RESOLUCIÓN No. 1177 DEL 11 DE JUNIO DE 2025, ARMENIA QUINDÍO

"POR MEDIO DE LA CUAL SE NIEGA UNA RENOVACIÓN Y MODIFICACIÓN DE UN PERMISO DE VERTIMIENTO DE AGUAS RESIDUALES DOMÉSTICAS PARA DOS VIVIENDAS CONSTRUIDAS EN EL PREDIO DENOMINADO 1) LT VILLA CLAUDIA II UBICADO EN LA VEREDA SALENTO DEL MUNICIPIO DE SALENTO (Q) Y SE ADOPTAN OTRAS DISPOSICIONES"

CONCEPTO TÉCNICO PARA TRÁMITE DE MODIFICACION Y RENOVACION DE PERMISOS DE VERTIMIENTOS
CTPV: 002 de 2025

FECHA:	*04 de Febrero de 2025*
SOLICITANTE:	*Teresita del Niño Jesús López.& Otro*
EXPEDIENTE N°:	***6664 de 2024***

Imagen 1. Esquema corte de Tanque Séptico y FAFA.

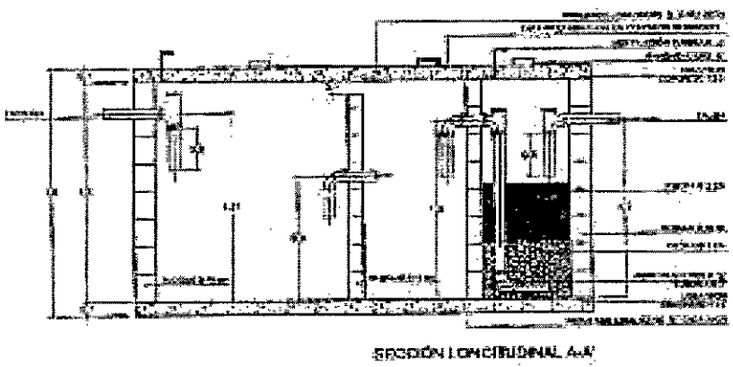
Trampa de grasas: *La trampa de grasas está construida en material de mampostería, para el pre tratamiento de las aguas residuales provenientes de la cocina. En el diseño el volumen útil de la trampa de grasas es de 103Lts y sus dimensiones serán 0.50 metros de ancho X 0.80 metros de largo X 0.35 metros de altura util.*

Tanque séptico: En memoria de cálculo se considera un tiempo de retención de 1 día y una tasa de acumulación de lodos de K=65, según la tabla E-7-3 del RAS, por lo que se diseña la capacidad del tanque séptico de dos compartimientos dando un volumen útil de 2.54 m^3, siendo sus dimensiones de 1.30m de altura útil X 2.0m de largo y 0.90 metros de ancho.

Filtro Anaerobio de Flujo Ascendente FAFA: Se diseña el FAFA con un tiempo de retención hidráulico de 24 horas según el RAS, obteniendo un volumen

útil de 1150 litros, Las dimensiones del FAFA son 1.20 metros de altura total, 0.90 metros de ancho y 1.20 metros de largo.

Disposición final del efluente: Como disposición final de las aguas residuales domésticas tratadas se opta por un pozo de absorción, el cual se diseñó de acuerdo a las condiciones y resultados obtenidos en el ensayo de percolación. La tasa de percolación obtenida a partir de los ensayos realizados en el sitio es de 3.22 min/pulgada, de absorción media rápida. Se diseña un pozo de absorción para 10 personas bajo la norma RAS 2000, con dimensiones de 2.30m diámetro, y 1.80m de profundidad.

El STARD inspeccionado en la vivienda I, el cual es objeto de la modificación para incluir en el permiso, coincide con la propuesta presentada mediante la solicitud.
